# H27-Br-1

## 柱状図(0.00m~35.00m)

1-145(分類c)①  
 審査資料作成の際に模様を見直したため。  
 1-146(分類b)②  
 報告書の記載漏れを修正したため。

## 柱状図(35.00m~70.00m)

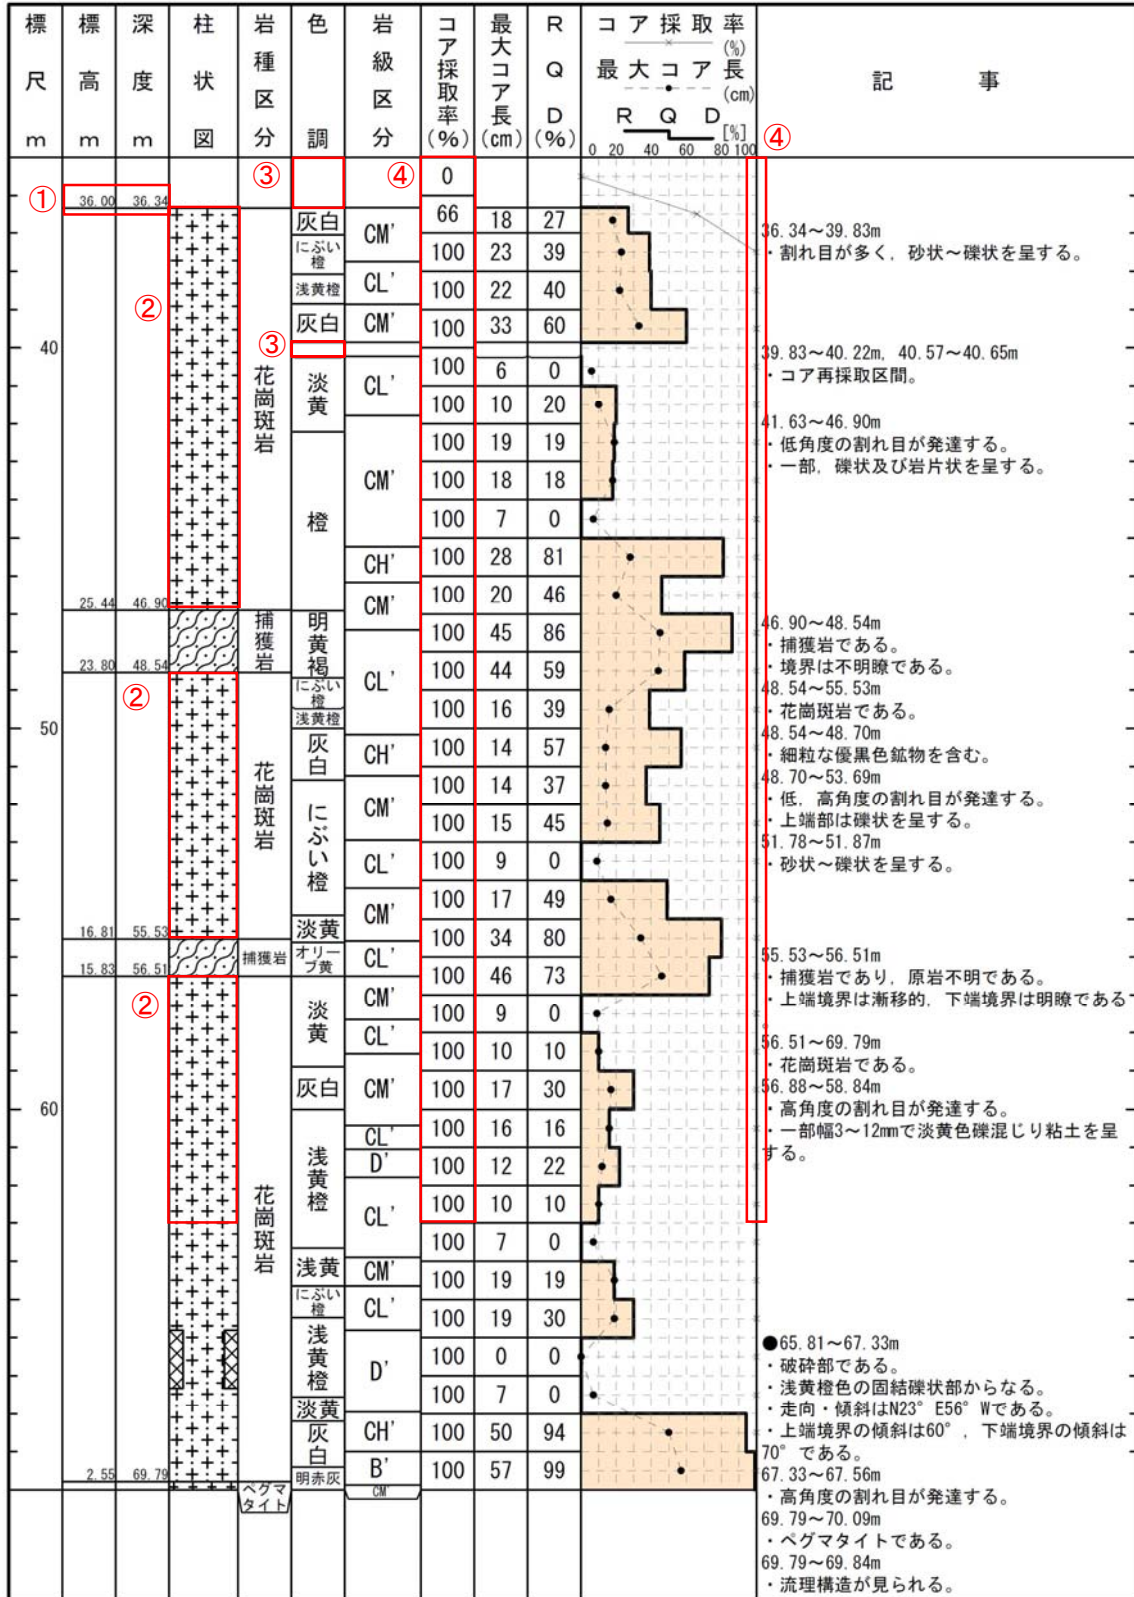
1-164, 1-165 (分類c) ①

コア欠を反映させたため。

1-166~1-168 (分類c) ②

審査資料作成の際に模様を見直したため。

1-169, 1-170 (分類c) ③

表現を統一したため。

1-160 (分類b) ④

報告書の記載漏れを修正したため。

## 柱状図(35.00m~70.00m)

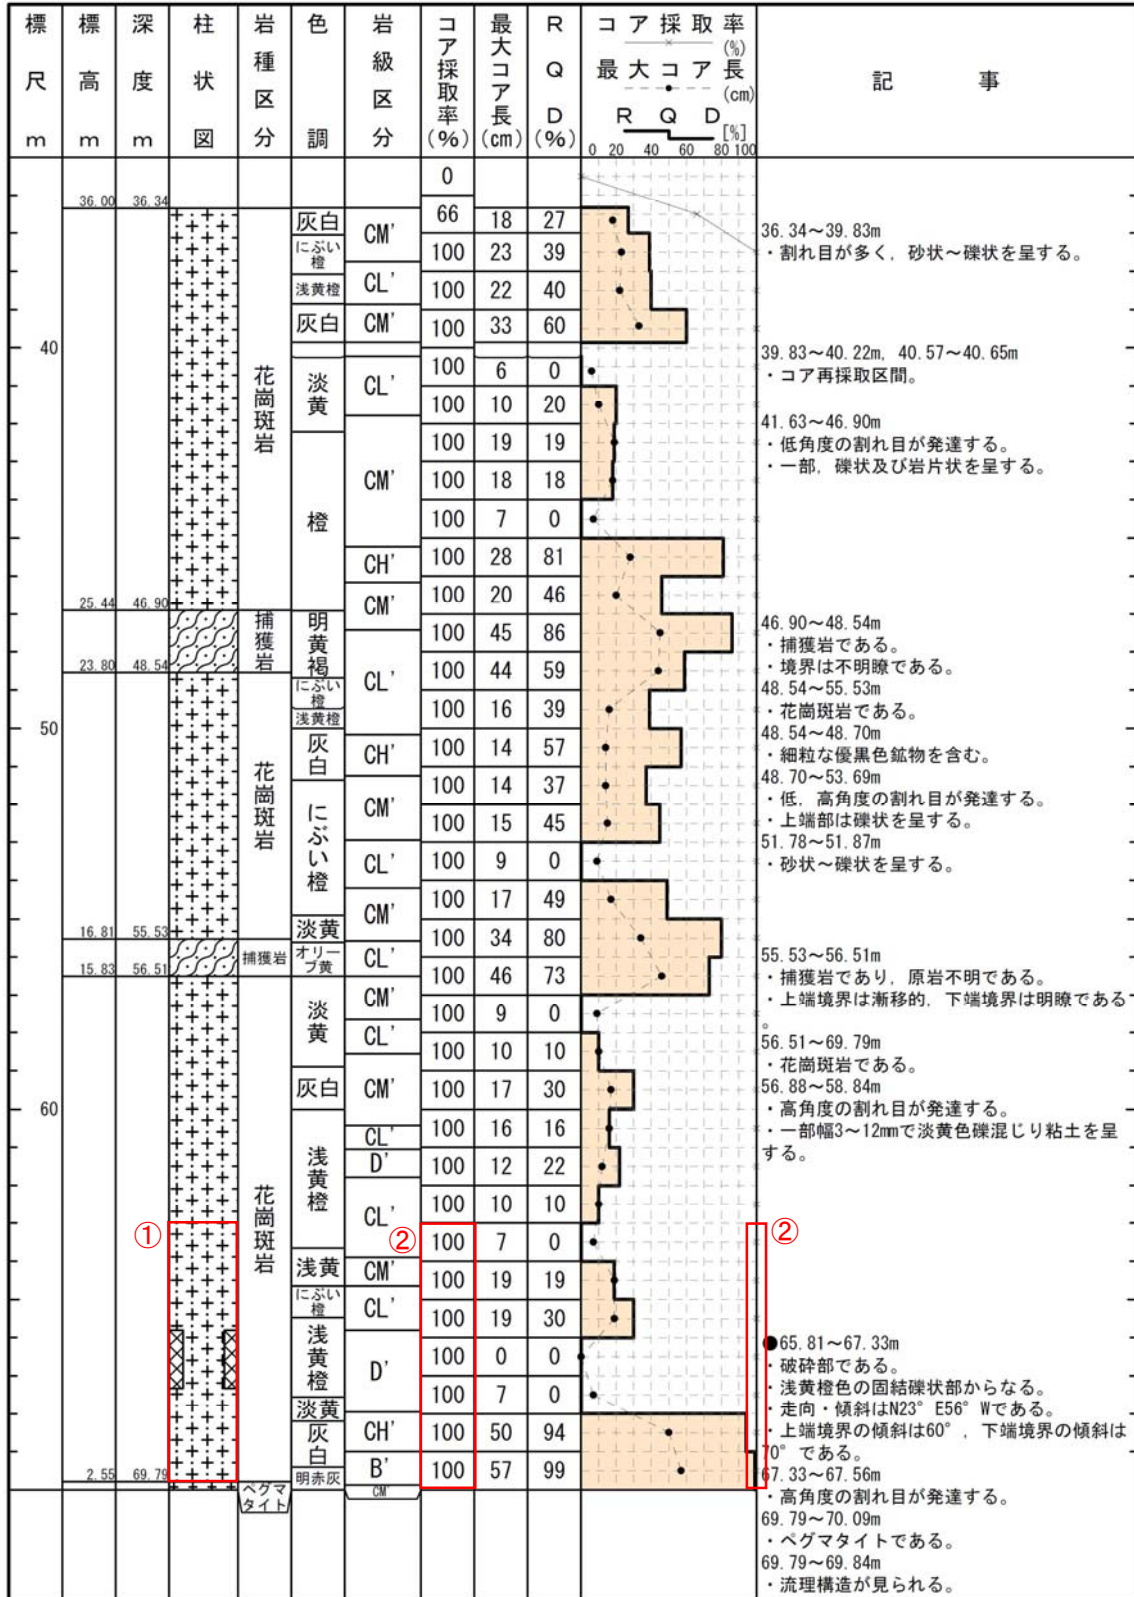
1-168(分類c)①  
 審査資料作成の際に模様を見直したため。  
 1-160(分類b)②  
 報告書の記載漏れを修正したため。

## 柱状図(70.00m~100.00m)

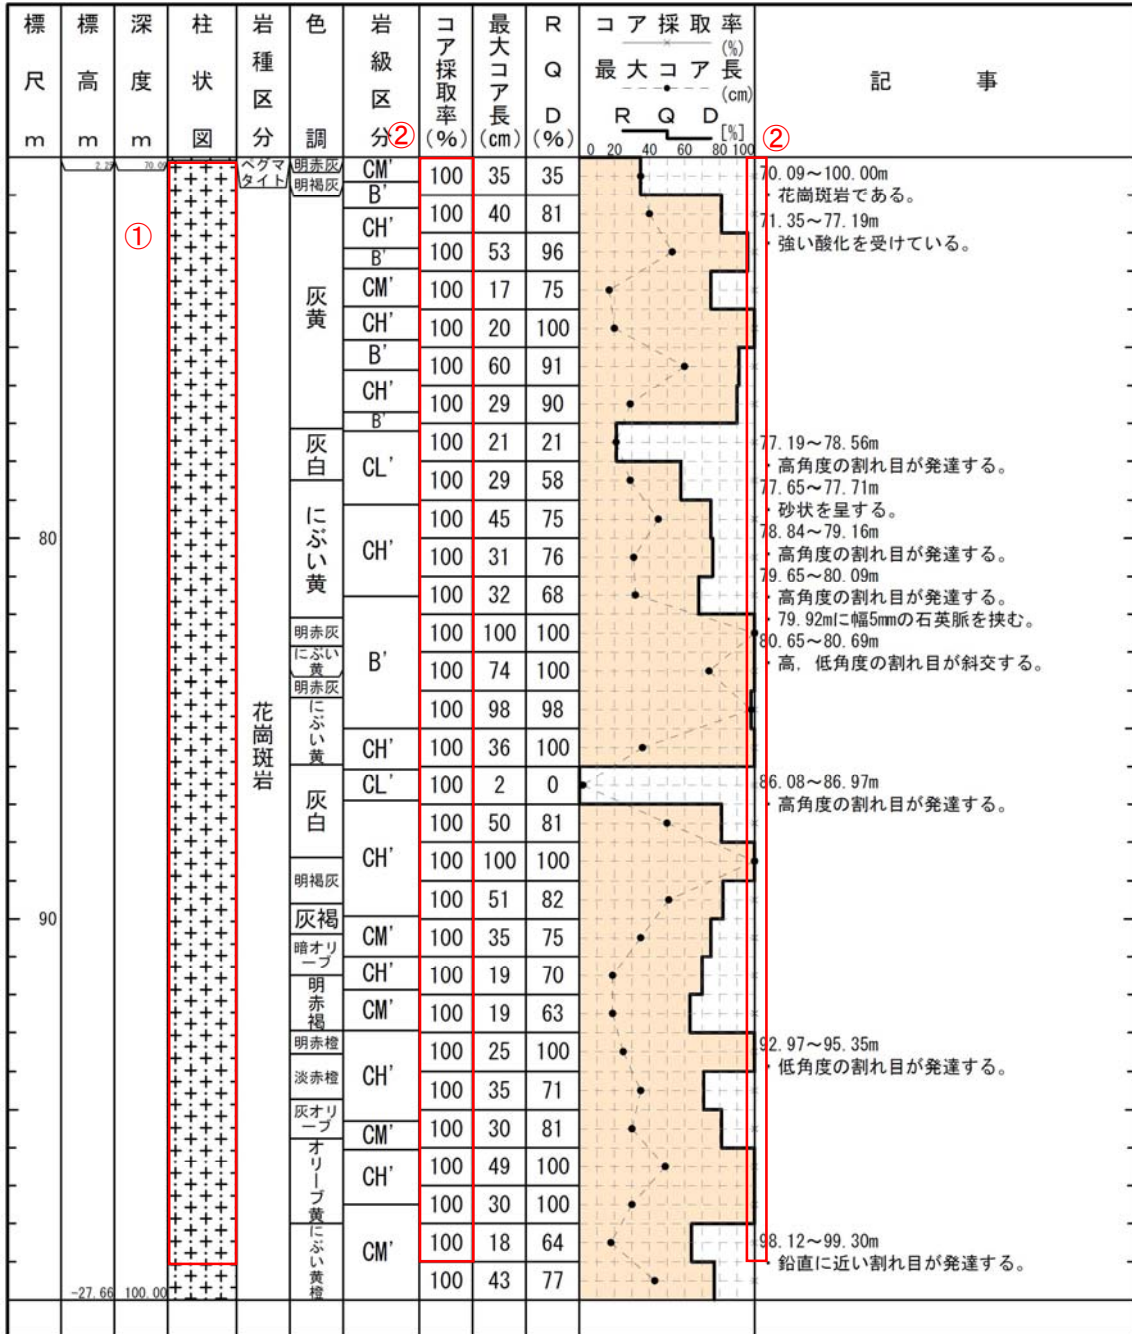
- 1-171(分類c)①  
審査資料作成の際に模様を見直したため。
- 1-160(分類b)②  
報告書の記載漏れを修正したため。

## 柱状図(70.00m~100.00m)

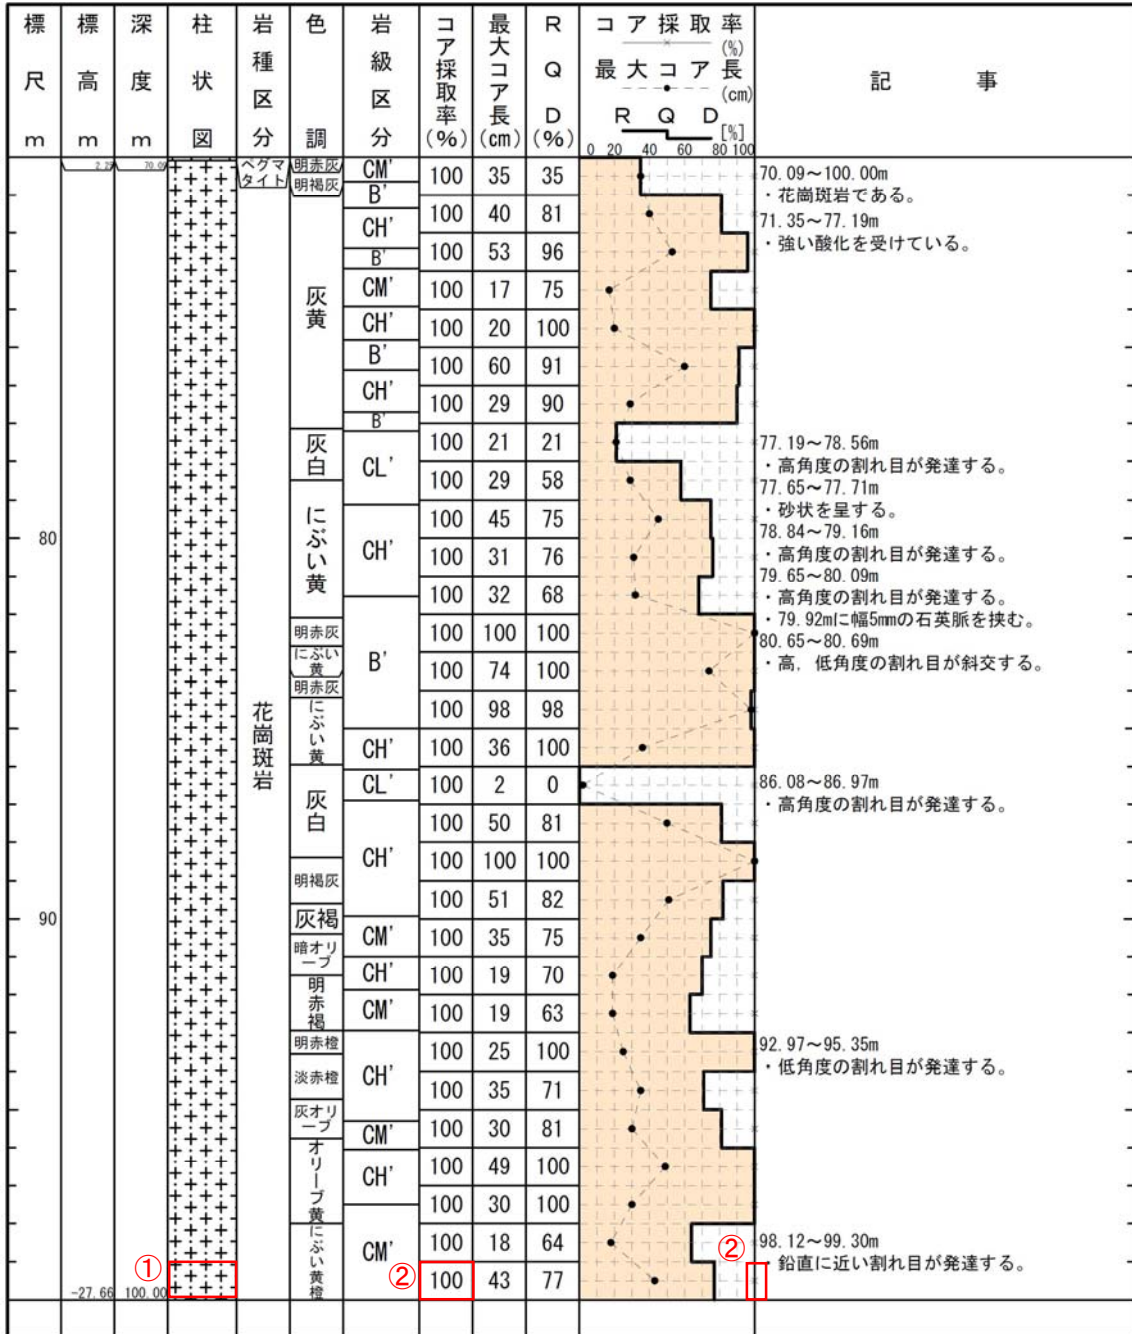
- 1-171(分類c)①  
 審査資料作成の際に模様を見直したため。  
 1-160(分類b)②  
 報告書の記載漏れを修正したため。

## 柱状図(30.00m~60.00m)

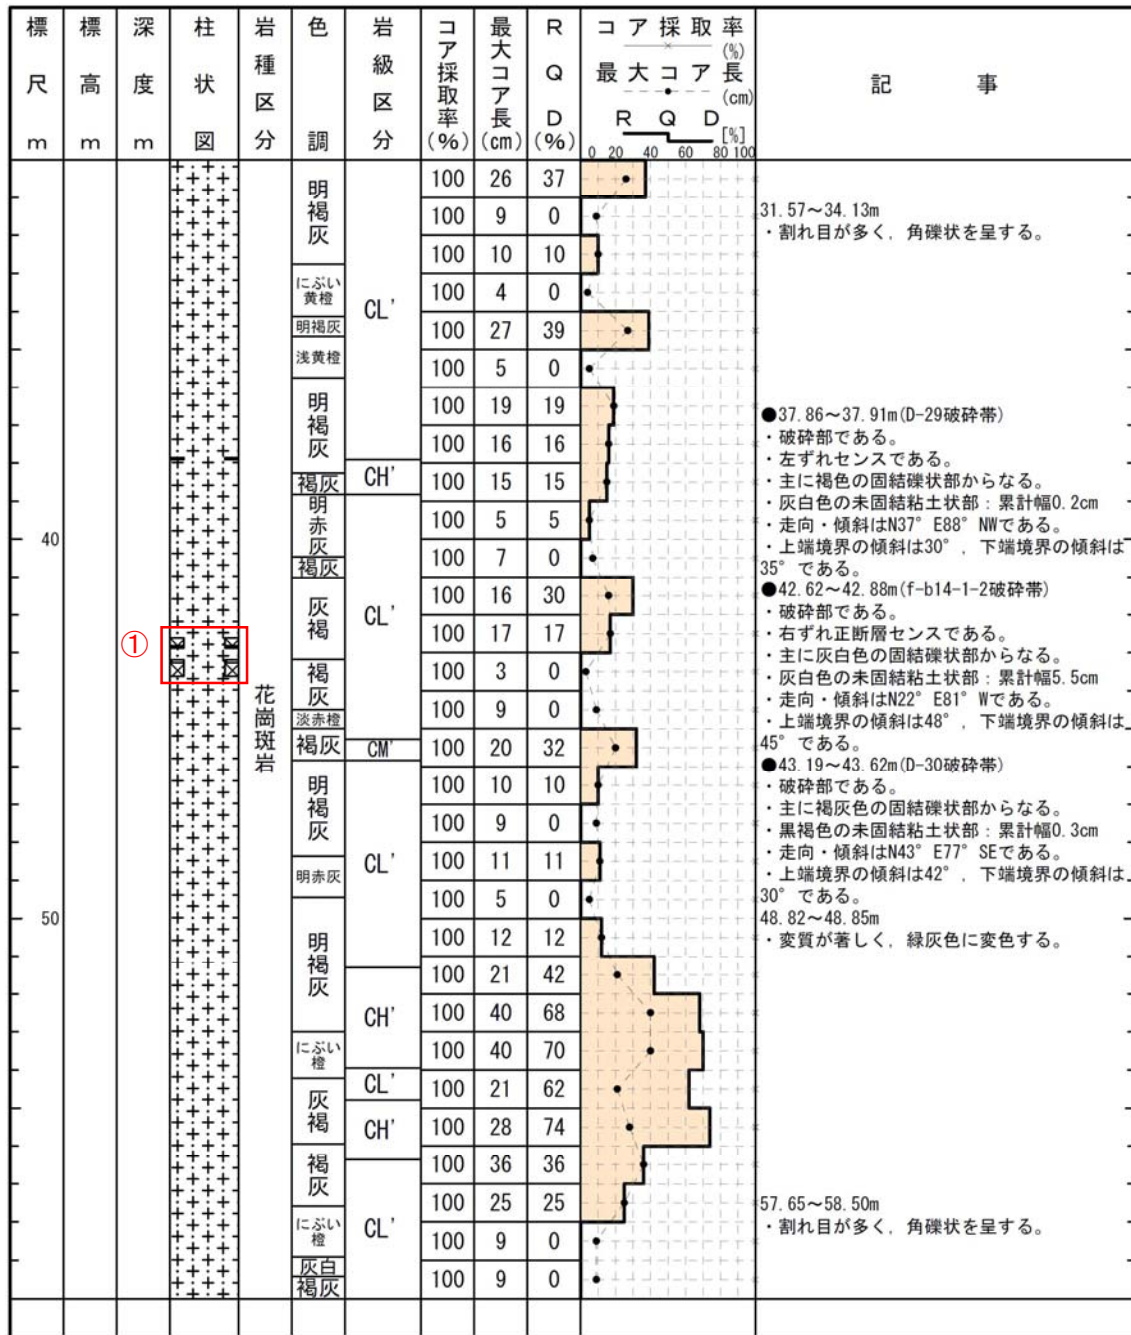
1-172(分類d)①  
記事欄の記載変更に伴う変更。(破碎部模様の変更)

## 柱状図(30.00m~60.00m)

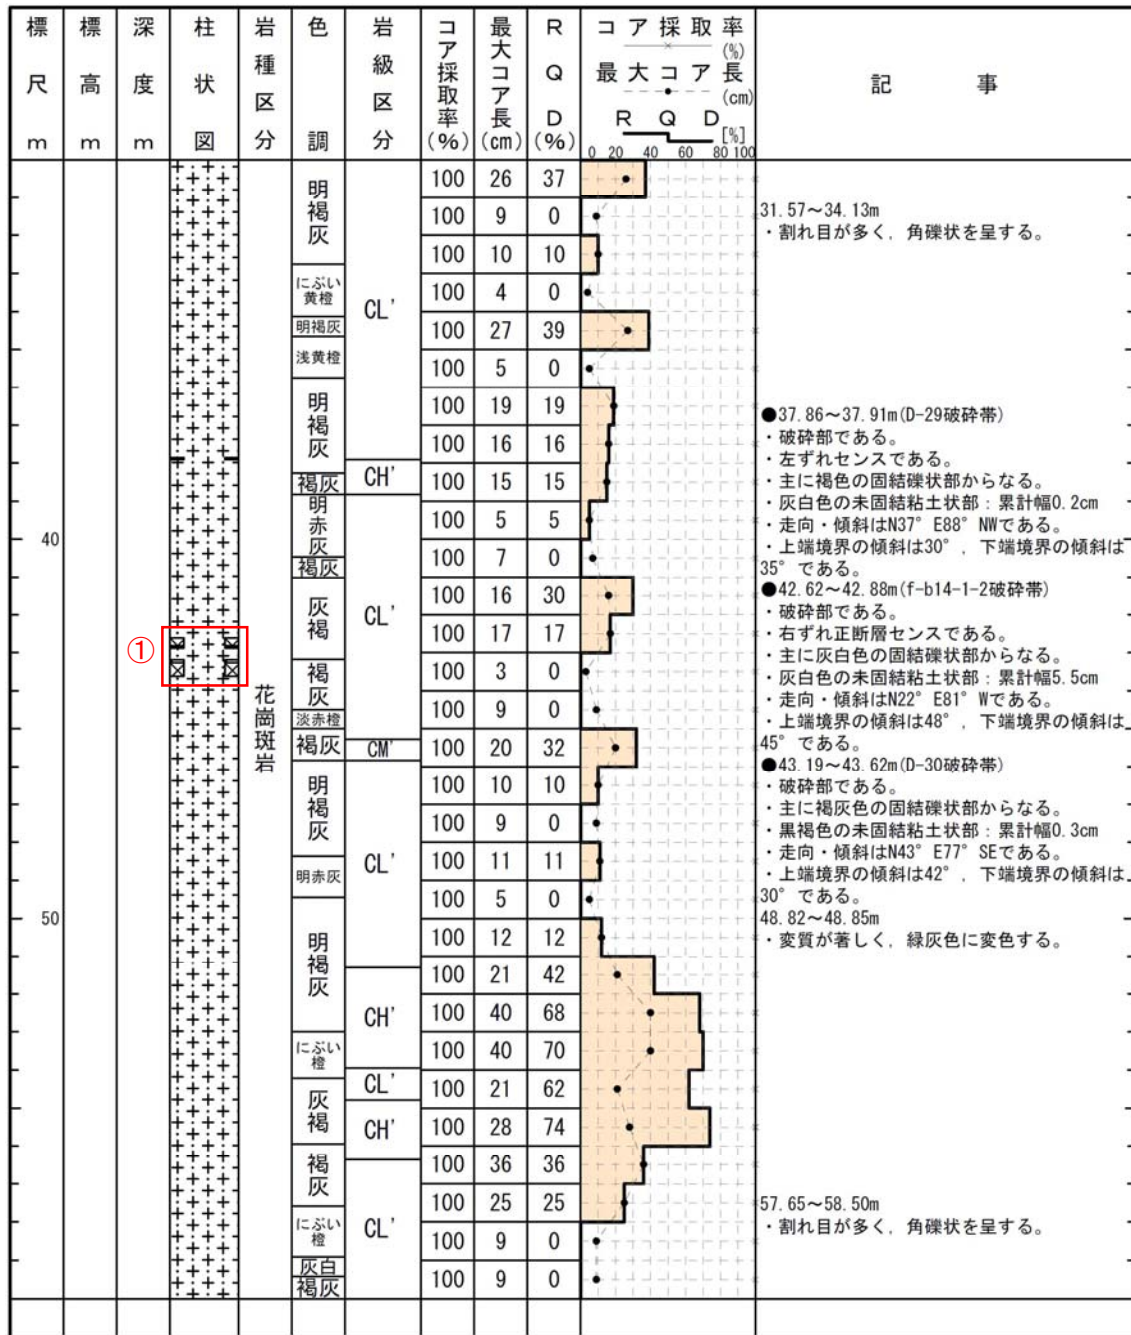
1-172(分類d)①  
記事欄の記載変更に伴う変更。(破碎部模様の変更)

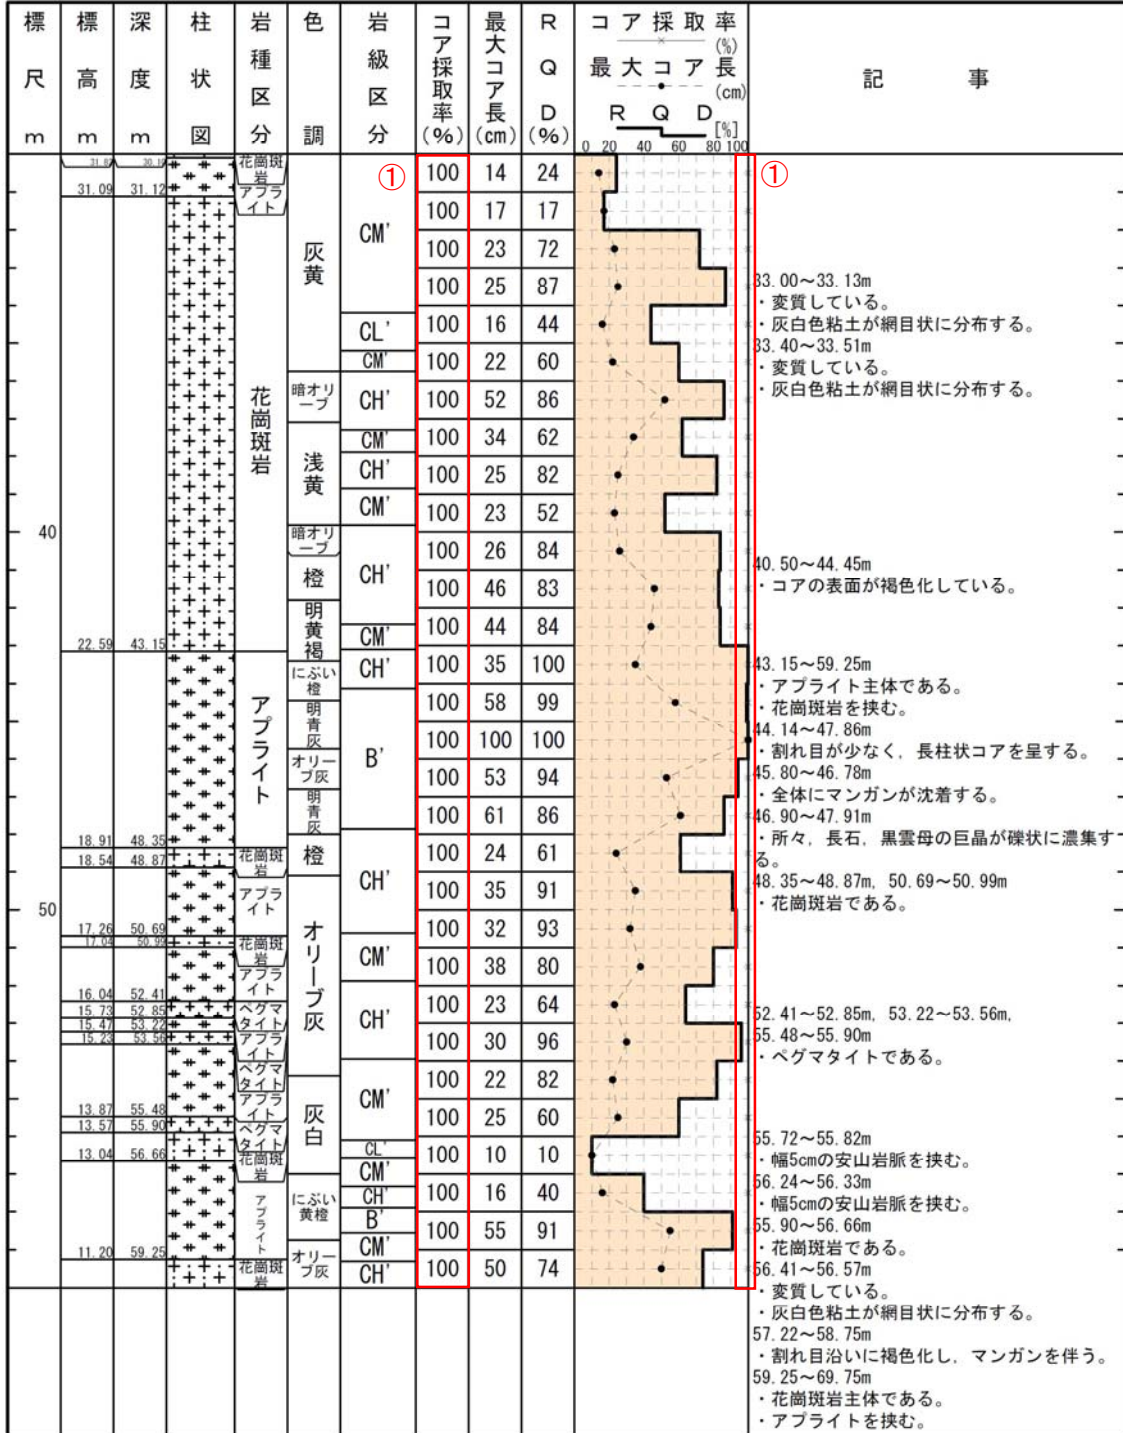
1-178(分類b)①  
報告書の記載漏れを修正したため。
